電磁弁F18シリーズ リニューアルのお知らせ

●バルブ単体

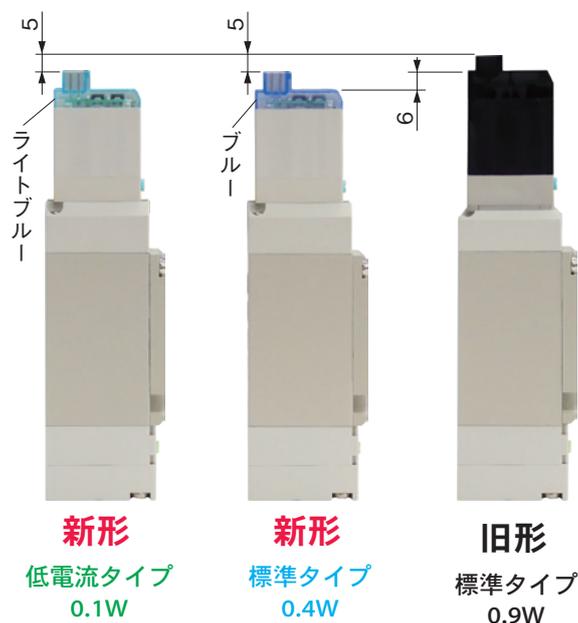
- 取付け、配線関係の100%互換を維持しつつ、全長6mmの小形化と大幅な省電力化を実現しました。

Lタイプ プラグコネクタの場合

Sタイプ プラグコネクタの場合

- コイル基板に高速化回路を採用し、OFF応答性の高速化を実現しました。
- 新設計のA、B独立コイルにより、タンデム3ポート弁のオプション化を実現しました。
- IP仕様コネクタの選択が可能になりました。
